No.: 2021-005-1

部品変更

Armadillo-460搭載 SDスロットの型番変更と基板改版について

・ <資料1>SDスロットの外観

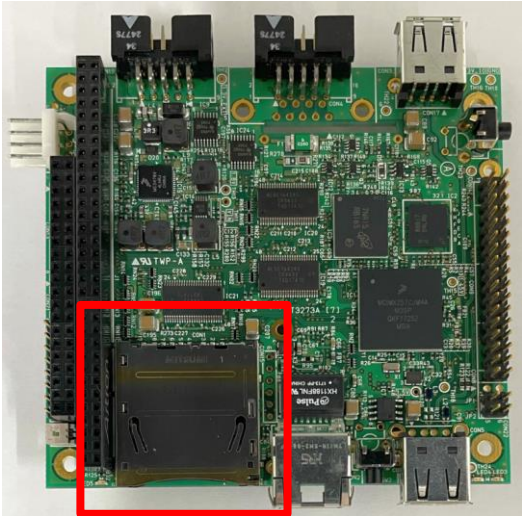
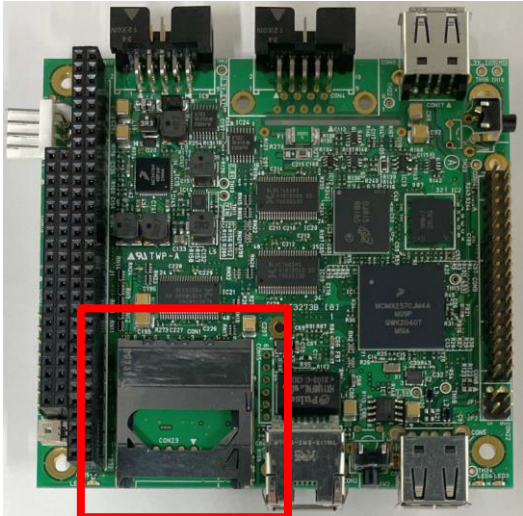
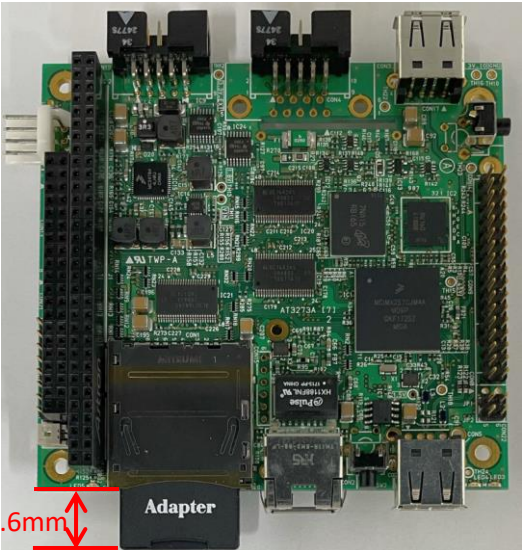
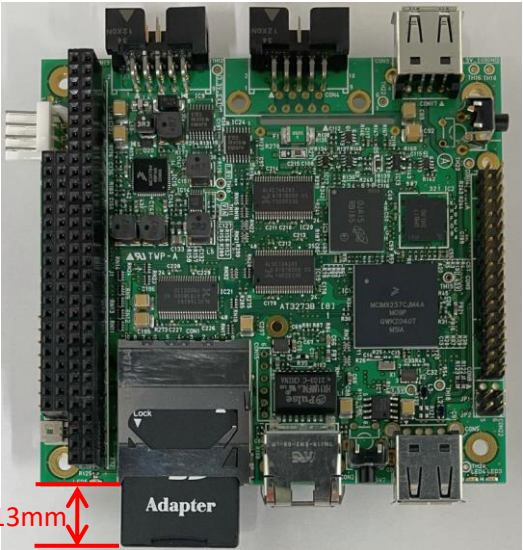
SDカード	変更前	変更後
未挿入時		 コネクタセンターは変わりますが、カードセンターは同じです
ロック位置		 カードロック位置は同じです
イジェクト位置	 12.6mm	 13mm カードイジェクト位置が0.4mm変わります
